Betr.: Kö-Bogen Bebauungsplan 01-007

**hier : Ermittlung der planerischen Grundlagen
Aufforderung zur Äußerung gem. § 4 Abs. 1 BauGB
Ihr Schreiben 61/12 vom 10.09.2014 frk**

Betr.: Kö-Bogen Bebauungsplan 01-007

hier : Beteiligung gem. § 4 Abs. 2 BauGB
Ihr Schreiben vom 08.07.2015 frk

Anlage: Konzeption Kanalumlegung Baufeldfreimachung

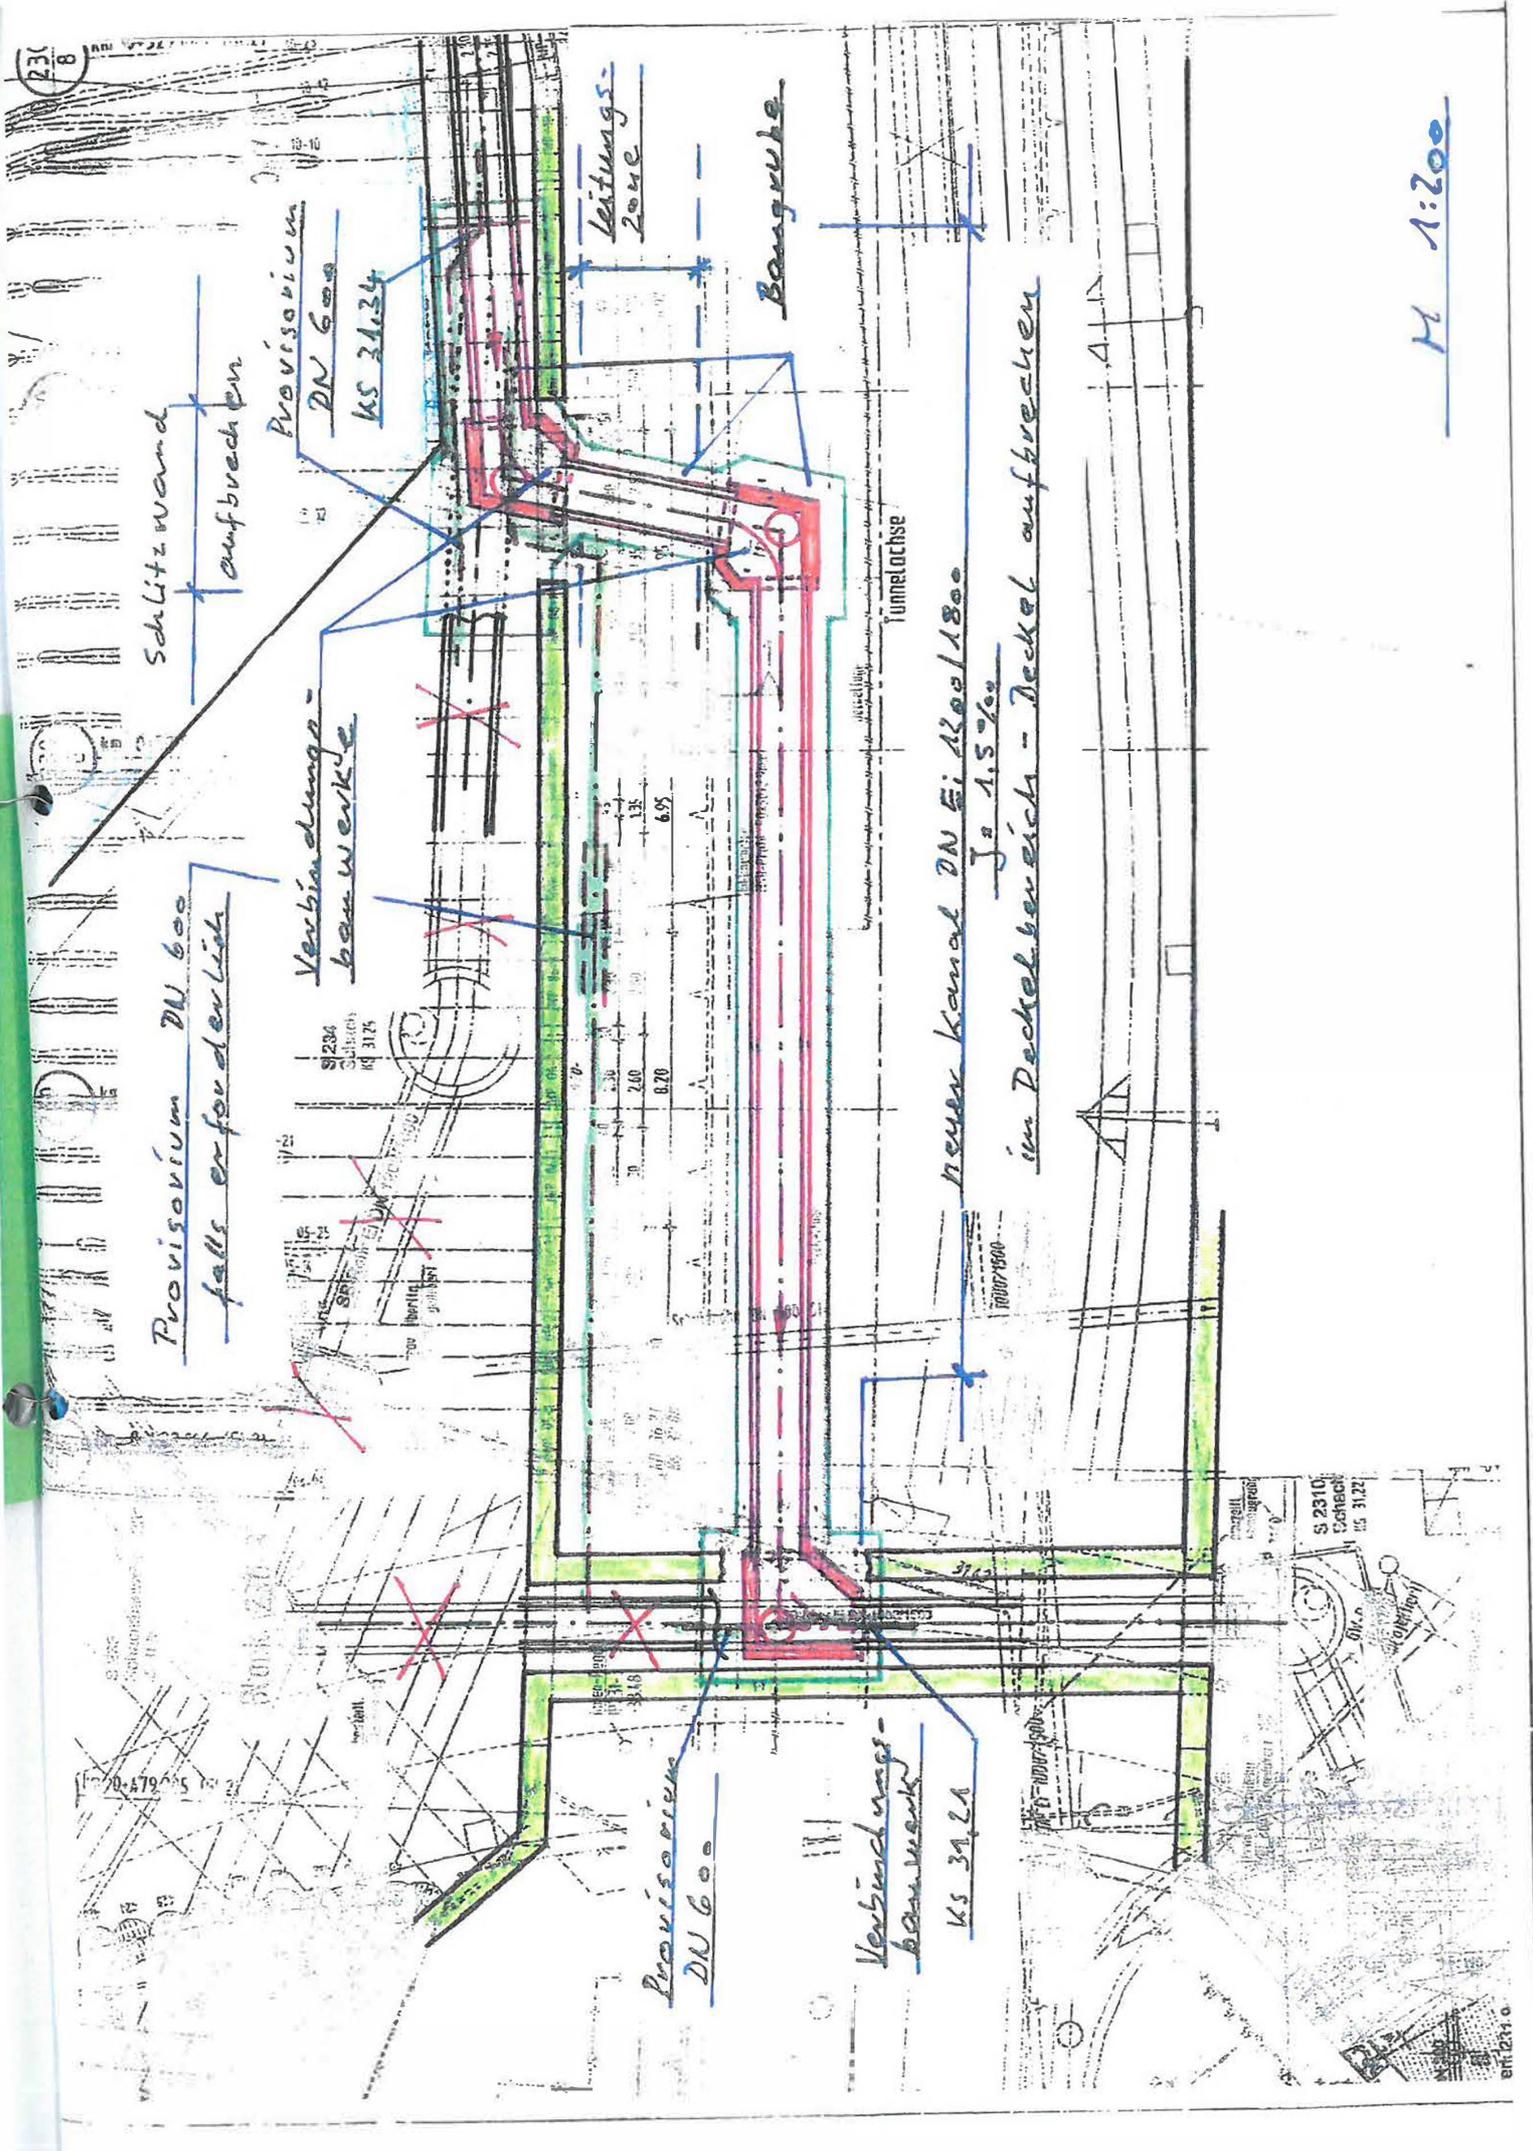
Eine Zustimmung zur geplanten Änderung des B-Planes südlich Gustav-Grundgens-Platz unter dem Aspekt der Gewährleistung einer gesicherten Abwasserbeseitigung für die Düsseldorfer Innenstadt ist nur dann möglich, wenn zum einen eine Kanalplanung für die veränderte Kanaltrasse nach Vorgaben des Stadtentwässerungsbetriebes mit einer Kostenübernahmeerklärung seitens des Verursachers/Investors vorgelegt und zum anderen die Zustimmung des Amtes für Verkehrsmanagement, in dessen Verantwortung und Zuständigkeit der notwendige bauliche Eingriff in das U-Bahnbauwerk steht, hierzu eingeholt wird. Als mögliche Lösung wird zur Zeit das als Anlage beigefügte Konzept zur Kanalumlegung im Sinne einer Baufeldfreimachung durch ein Ingenieurbüro ausgearbeitet.

Wie auch schon in dem vorangegangenen B-Plan eingebracht muss nach wie vor festgesetzt werden, dass entlang der vorhandenen Kanaltrasse zwischen U-Bahnbauwerk und der privaten Grundstücksgrenze ein Baugrubenverbau der privaten Hochbaumaßnahme nicht in dem öffentlichen Straßenraum zum Schutz des Abwasserkanals eingebracht werden darf.
